大間原子力発電所審査資料	
資料番号	0M1-CA129-R03
提出年月日	2020年11月30日

大間原子力発電所
地下構造の評価について
(コメント回答 その2)

指摘事項

- ・本資料では、地下構造の評価に係る下表の指摘事項について回答する。

解放基盤表面以浅の構造を含む二次元FEMモデル(X-X'断面)及び水平成層モデル

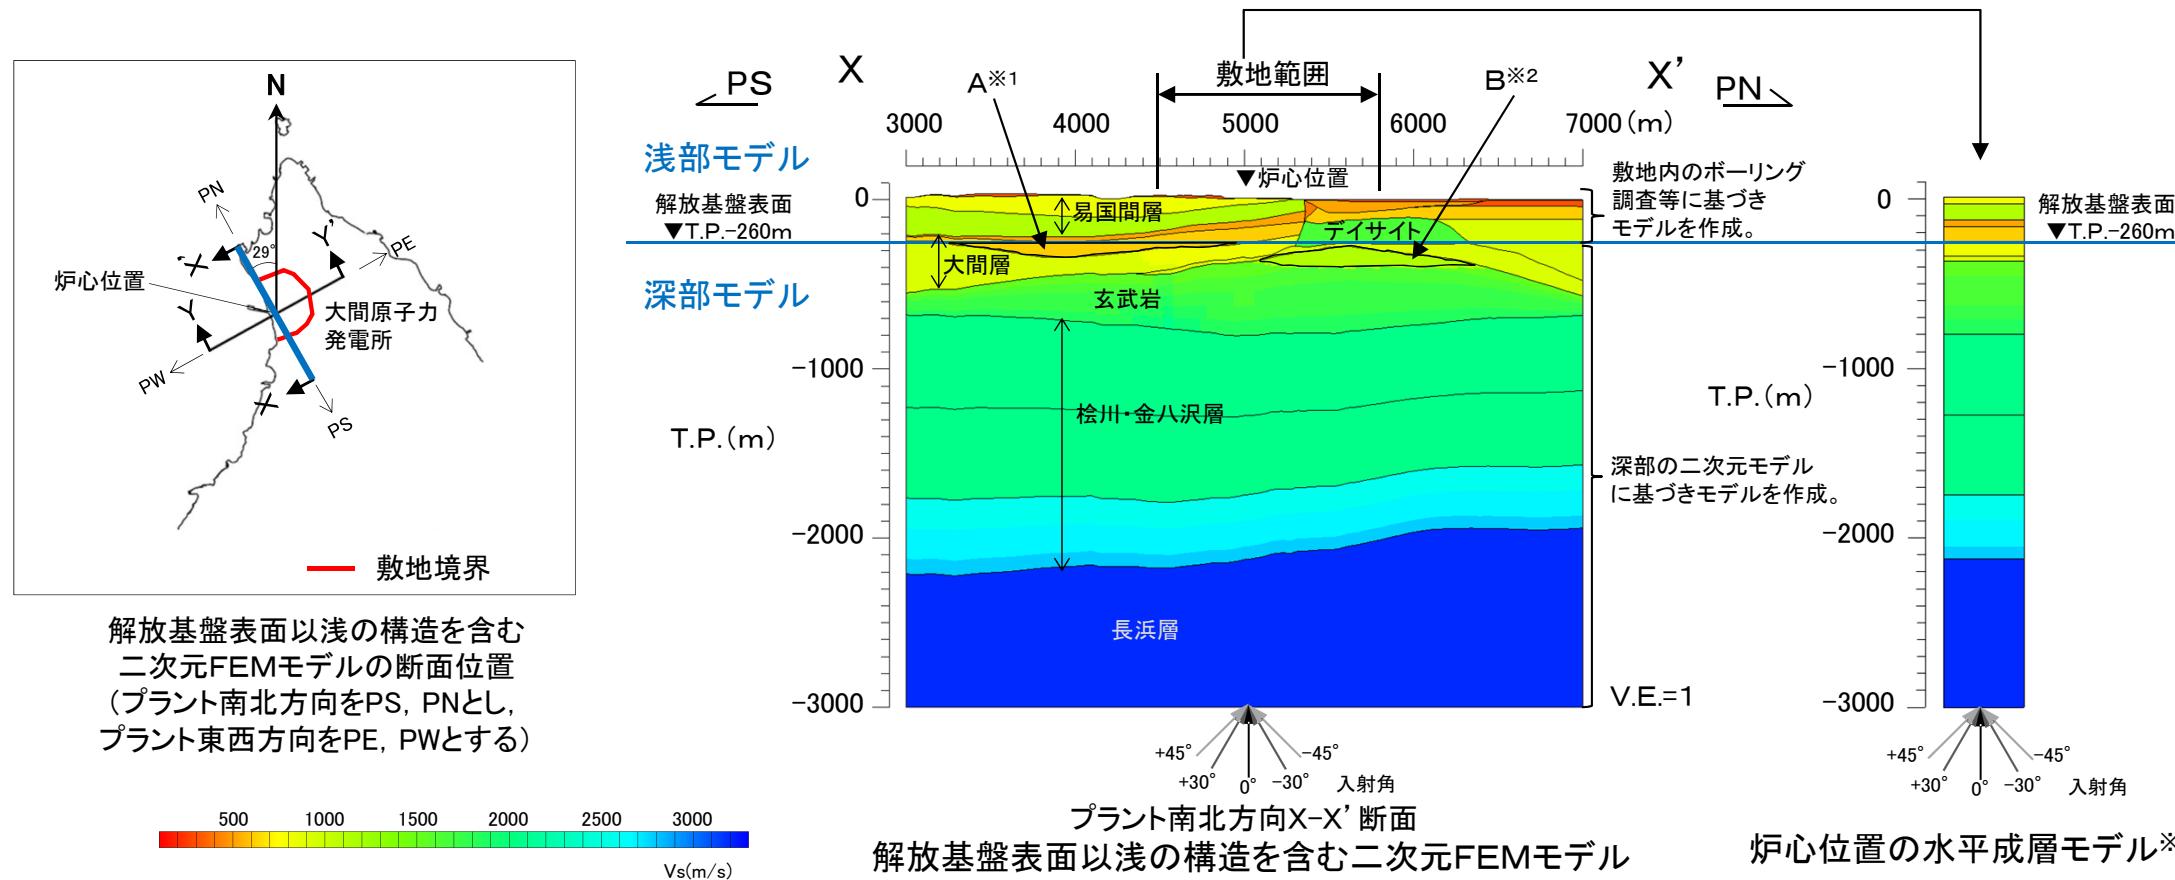
No.	項目	指摘時期	コメント内容	該当箇所
S3-11	地下構造モデルを用いた解析	第822回会合 (R2.1.17)	<p>大間層内のせん断波速度のコントラストや敷地北側のデイサイト等、解放基盤表面より浅部の構造が地震動に与える影響を確認したいので、第2.2章の地下構造モデルを用いた解析に、以下の検討等を加え説明すること。</p> <ul style="list-style-type: none"> ・T.P.-260m以浅も含めた三次元地下構造モデルにリッカーワークを入力した解析を行い、炉心位置の解放基盤表面のT.P.-260m及び原子炉建屋の支持地盤に近い位置と言われているT.P.-7.5mの位置で、一次元水平成層モデルの最大振幅値との比較を行うこと。 ・炉心位置の水平成層モデルについて、S波速度、密度及びQ値を明記すること。 	<p>本編資料 2.2.1 P.2-54 本編資料 2.2.3 P.2-82 本編資料 2.2.4 P.2-128～2-200, 2-203～2-215 本編資料 2.2.5 P.2-217 補足説明資料 2-8, 2-9, 2-10, 2-11</p>
S3-12	基盤の地震動を評価する位置	第822回会合 (R2.1.17)	<p>解放基盤表面、基盤の地震動を評価する位置、鉛直アレイ地震観測点の関係を、以下の内容を含めて整理のうえ、地震動の策定方針を説明すること。</p> <ul style="list-style-type: none"> ・T.P.-230m(基盤の地震動を評価する位置)で策定した地震動をT.P.-260m(解放基盤表面)へ入力することとした考え方。 ・統計的グリーン関数法及び経験的グリーン関数法で用いる地下構造モデルの設定の考え方。 ・吉田ほか(2005)の知見を踏まえた検討の模式図における基盤の地震動を評価する位置と、解放基盤表面との関係。 	<p>本編資料 5.1 P.5-3～5-8 補足説明資料 5-1, 5-2, 5-14</p>
S3-13	地震観測記録	第822回会合 (R2.1.17)	<p>基準化スペクトルに基づく検討に関して、以下について要因を分析し説明すること。</p> <ul style="list-style-type: none"> ・南側の観測点において、高周波側で持ち上がる傾向が見られる要因。 ・基盤位置における検討において、基準化スペクトルに見られる山谷の要因。 	<p>本編資料 3.2.2 P.3-20, 3-22～3-26 補足説明資料 3-5</p>

- 浅部モデルは、敷地内のボーリング調査等の結果に基づき設定した。これに伴い、深部モデルの一部については、浅部モデルとの構造の連続性を考慮し、図中Aの浅部モデルとの境界付近の大間層、及び図中Bのデイサイト下方の玄武岩の一部について、敷地内のボーリング調査結果に基づき、見直しを行った。
- モデル化の範囲は、敷地の解放基盤表面以浅の構造の影響を評価する観点から、水平方向をプラント南北方向及びプラント東西方向に炉心を中心とした幅4,000mとし、深さ方向を地表面から地震基盤以深となるT.P.-3,000mとした。
- 減衰定数は、解放基盤表面を含む速度層以深の層については、深部の二次元FEMモデルと同じ値(P.2-81参照)とし、解放基盤表面を含む速度層より浅い層については、第5章の最適化地盤モデルを参考して設定した。(地盤物性の詳細は、補足説明資料の「2-10」を参照。)
- 水平成層モデルは、炉心位置の地下構造とした。

※1: ボーリング調査に基づき、浅部モデルとの境界付近の大間層の物性値を見直し。
 ※2: ボーリング調査に基づき、デイサイト下方の玄武岩の一部について物性値を見直し。
 ※3: 水平成層モデルの物性値は、補足説明資料の「2-8」を参照。

解放基盤表面以浅の構造を含む二次元FEMモデル(Y-Y'断面)及び水平成層モデル

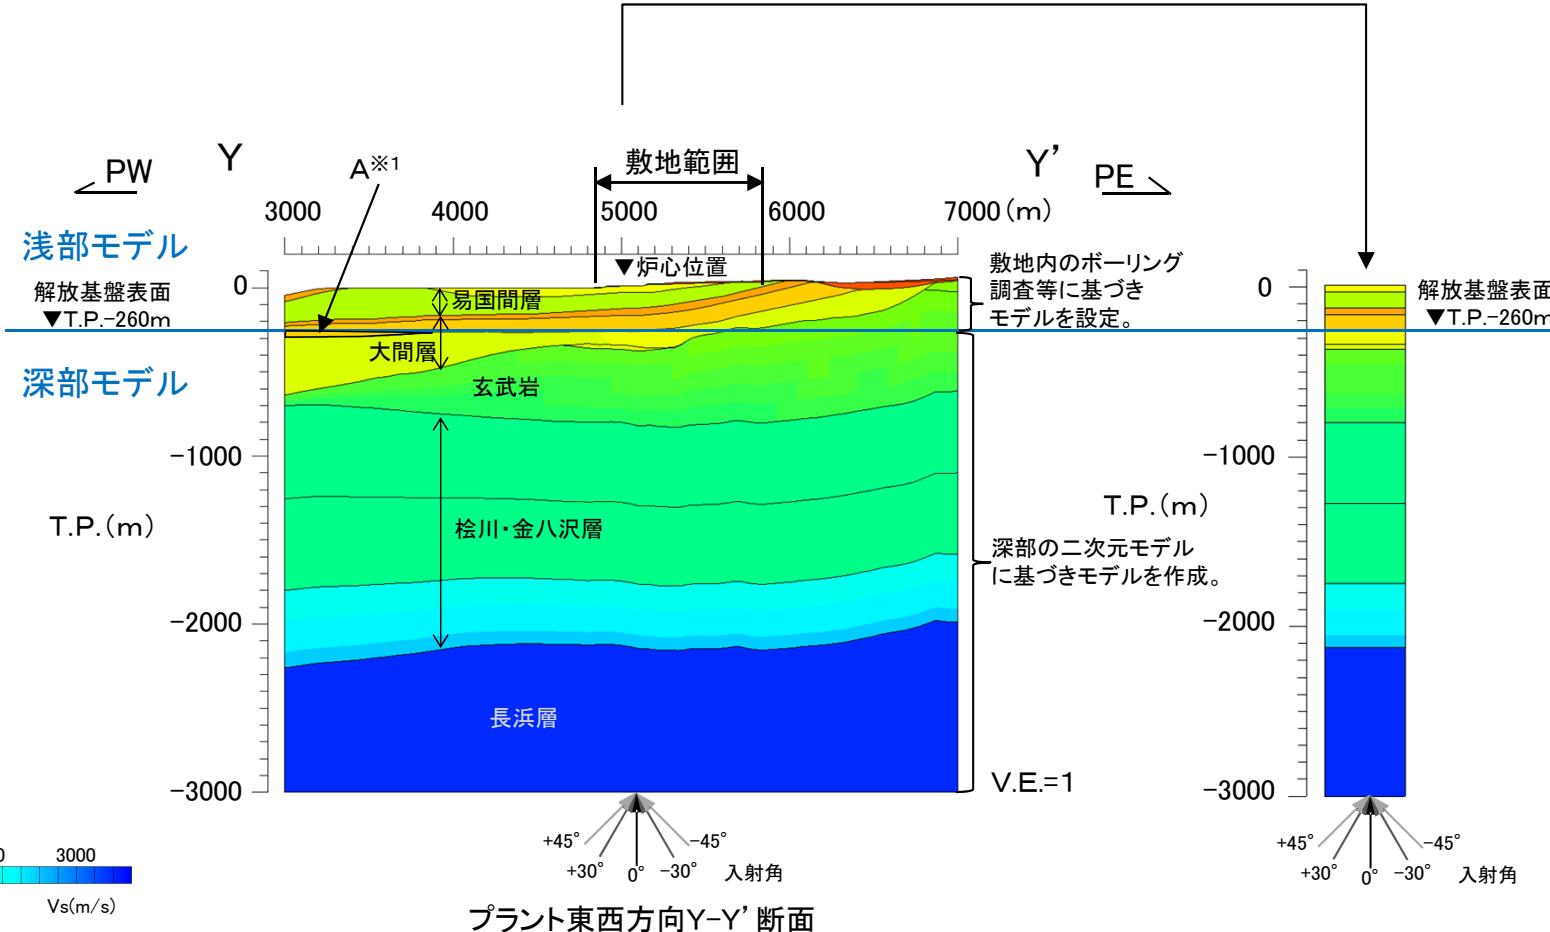
コメントNo.S3-11

※1: ボーリング調査に基づき、浅部モデルとの境界付近の大間層の物性値を見直し。
